柏崎刈羽原子力発電所 6号及び7号炉

原子炉格納容器の限界温度・限界圧力
に関する評価結果について
(指摘事項に対する回答)

平成27年8月

東京電力株式会社

図14-2 格納容器本体解析モデル

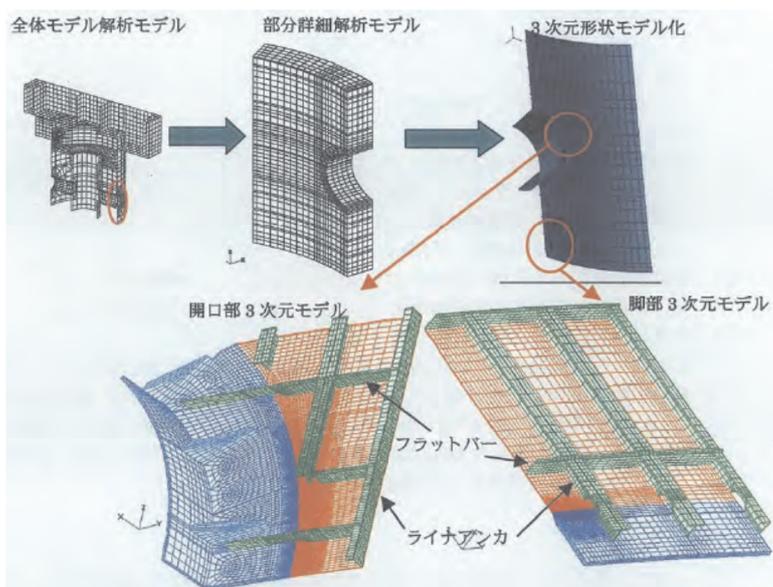
No.14	解析でどこまでの部分をカバーしているなど評価範囲を説明すること
-------	---------------------------------

S/C水を考慮すべき評価は、「①原子炉格納容器本体（コンクリート部）」及び「②原子炉格納容器本体（ライナ部）」の解析評価である。「①原子炉格納容器本体（コンクリート部）」の解析は、図14-2に示す解析モデルで有限要素法によるひずみ評価を実施している。本解析モデルは、鉄筋コンクリート製格納容器の形状と、サプレッション・チェンバ水を考慮してモデル化されているため、S/C水を考慮した構造評価になっている。また、「②原子炉格納容器本体（ライナ部）」は、S/C水を考慮したRCCV全体モデル解析でライナひずみが大きい領域が見られた「下部ドライウェルアクセストンネル開口近傍（RCCV脚部含む）」、「上部ドライウェル開口近傍隅角部」を局所評価しているものである（図14-3）。

図 15-1 代表配管抽出フロー

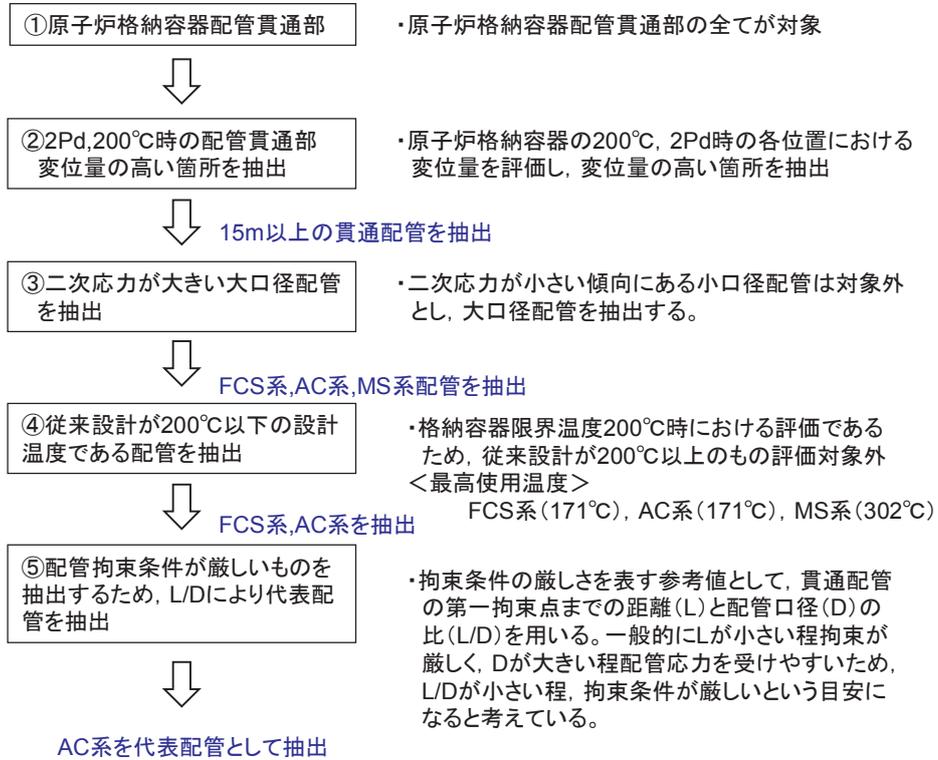
No.15	配管貫通部の代表性について、様々な破損・変形様式を考慮しても、L/Dの厳しいものを選定することが妥当であることを説明すること
-------	--

- ① 原子炉格納容器配管貫通部における評価は、格納容器配管貫通部全数から本章で示す考えに基づき代表配管を選定する。
- ② 原子炉格納容器貫通部周りの配管に発生する応力は、原子炉格納容器貫通部の変位と、配管系の拘束から影響を受ける。まず、変位について原子炉格納容器が 2Pd、200℃時における変位を算定した結果を図 15-2 に示す。変位の評価モデルは「0° - 180°」と「90° - 270°」の 2 ケースの分割モデルで実施している。図 15-3 及び図 15-4 で評価モデルのイメージを示す。この評価結果から T. M. S. L 15m 以上の変位が最も高くなっていることを確認した。したがって 15m 以上にある配管貫通部から、拘束条件が厳しいものを選定することとした。
- ③ なお、小口径配管については、二次応力が小さい傾向にあるため、選定にあたっては対象外とする。
- ④ ここまでで抽出された配管貫通部を表 15-1 に纏めているが、本評価は格納容器限界温度・圧力 (200℃, 2Pd) における評価であることから、従来設計が 200℃以上のものは評価不要と考えているため、最高使用温度が 200℃以上の配管については対象外とする。
- ⑤ 上記の考えで抽出された配管貫通部は X-81 (AC 系), X-82 (FCS 系) であり、これらについて、原子炉格納容器限界温度・圧力 (200℃・2Pd) 時の格納容器変位による配管損傷要因として考えられる二次応力の影響を評価するため、二次応力が厳しくなる配管拘束条件に着目して代表配管を選定することとした。拘束条件の厳しさを表す参考の値として、貫通配管の第一拘束点までの距離 (L) と配管口径 (D) の比 (L/D) を用いる。一般的に L が小さい程拘束が厳しく、D が大きい程配管応力を受けやすいことから、L/D が最も小さいものが拘束条件が厳しく、配管応力を受けやすいと考えられる。

上記の考え方から、L/D が最も小さいものを選定した結果、表 15-1 で示す通り不活性ガス系の配管貫通部 (X-81) を選定した。なお、X-81 のペネ取付高さは T. M. S. L 19m であり、L/D は約 6.4 である。これらの代表配管抽出フローについては、図 15-1 で示している。

図 16-1 原子炉格納容器隔離弁の評価対象弁の抽出フロー

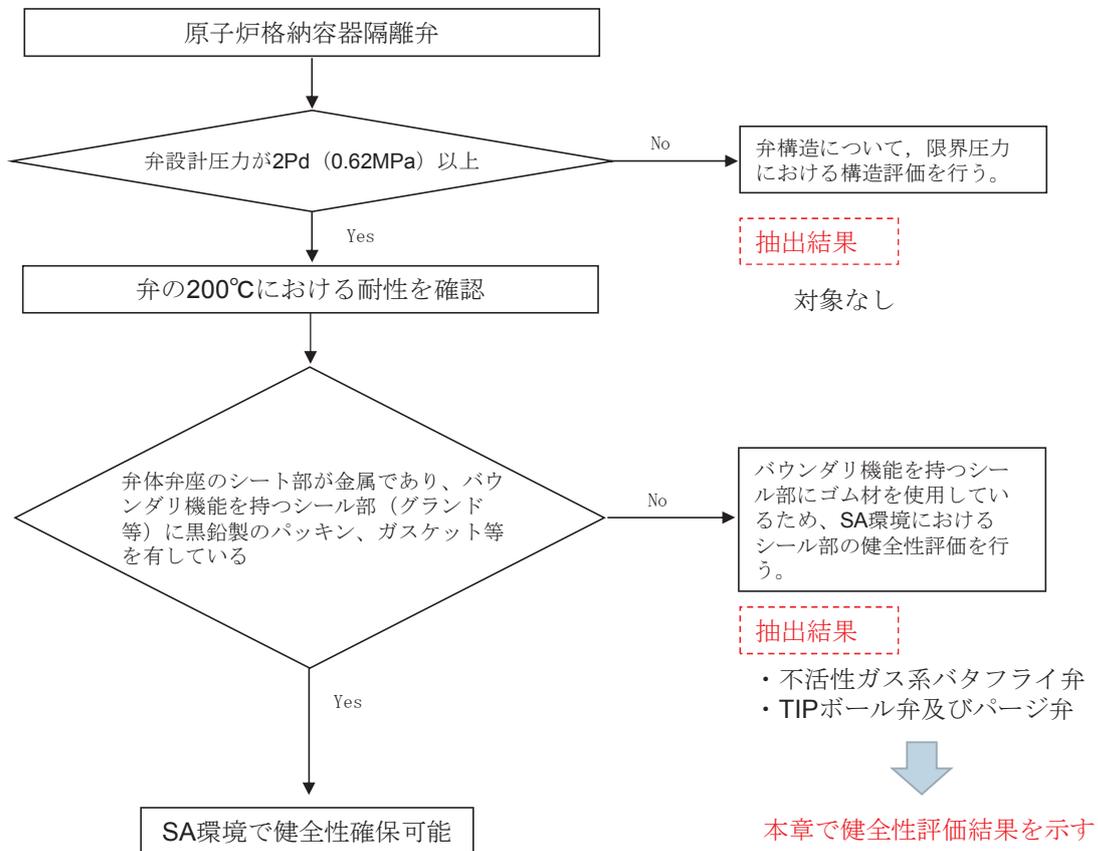
No.16	PCV 隔離弁の評価対象弁の抽出について、適切なフローを示し、説明すること
-------	---------------------------------------

原子炉格納容器限界温度・圧力における原子炉格納容器隔離弁の健全性評価対象の抽出フローについて、図 16-1 の通り評価フローと抽出結果を適切に示す。この抽出フローの結果、「不活性ガス系バタフライ弁」及び「TIP ボール弁及びパージ弁」が抽出されており、それら弁について健全性評価を示している。

図19-1 格納容器からの異常な漏えいによる格納容器ベント操作概要

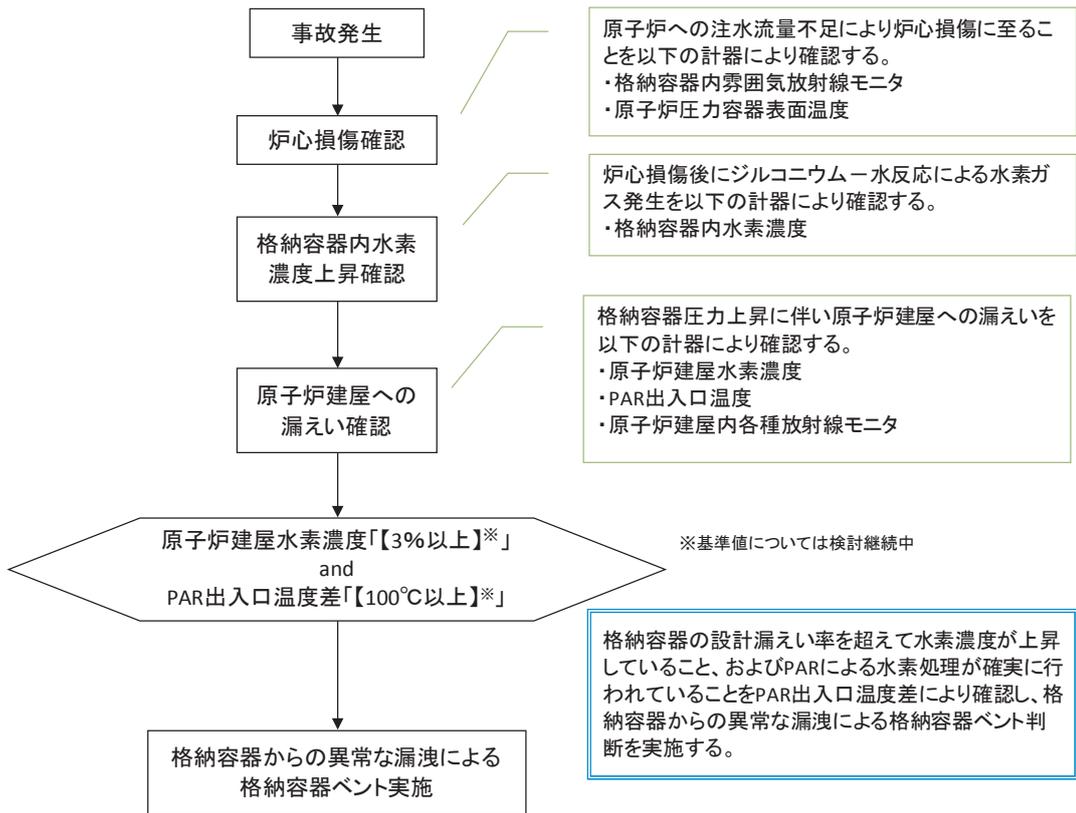
No.19	格納容器の機能喪失の検出の考え方を整理して説明すること。
-------	------------------------------

格納容器の機能喪失の検出の考え方について、事故発生から格納容器ベントを実施するまでのフローで示す通り、原子炉格納容器圧力を確認すると共に、炉心損傷確認、格納容器内水素濃度上昇確認、原子炉建屋への漏えい確認を、フローで示す計器で確認する。格納容器の閉じ込め機能喪失時は原子炉建屋への漏えいを検出することで確認し、原子炉格納容器圧力と共に、「原子炉建屋水素濃度」、「PAR 出入口温度」、「原子炉建屋内各種放射線モニタ」の計器により検出する。

図20-1 TIPシステム構成図

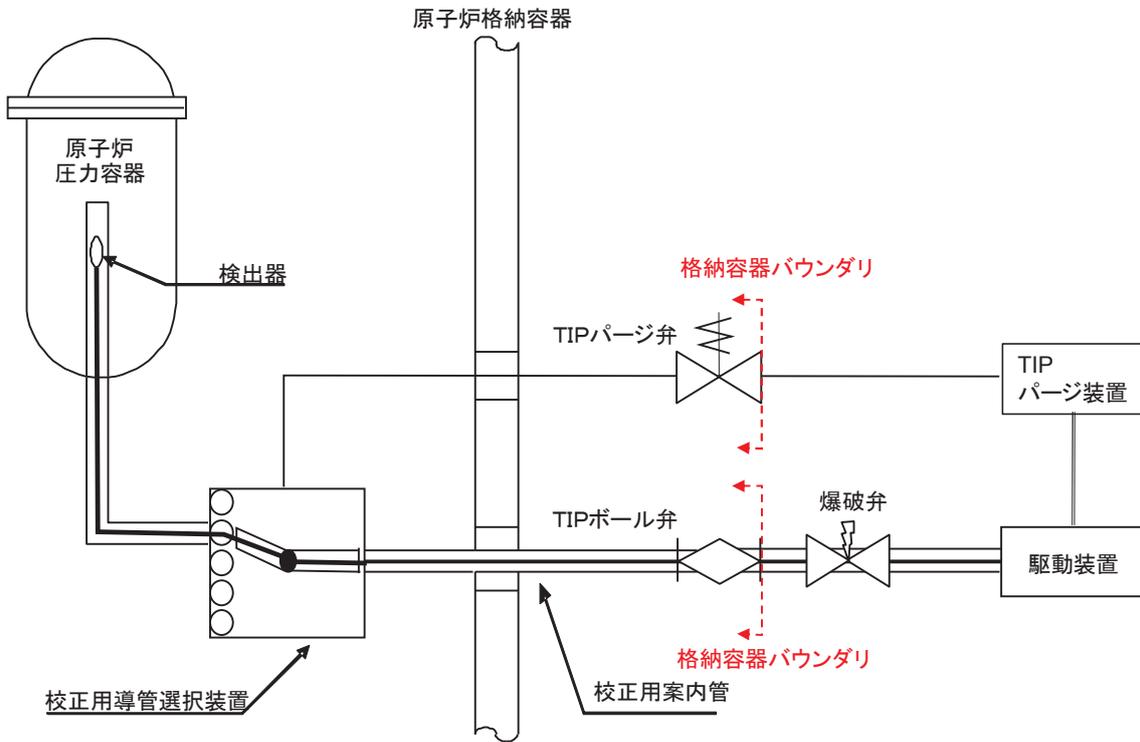
No.20	TIP の爆破弁の構造と信頼性をどのように確認しているか説明すること
-------	------------------------------------

TIP(Traversing In-core Probe)は、移動式の炉心内の核計装装置であり、全体概略構成はLPRM (Local Power Range Monitor : 局所出力領域モニタ) を校正するための検出器と、その検出器を炉心内への挿入と炉心からの引抜を行う駆動関連装置、及び検出器を炉心内にガイドするための校正用案内管で構成される。校正用案内管はLPRM検出器に隣接して1体配置されており、LPRM全52座標と同じ員数となっている。TIPシステムの概略構成図を図20-1に示す。
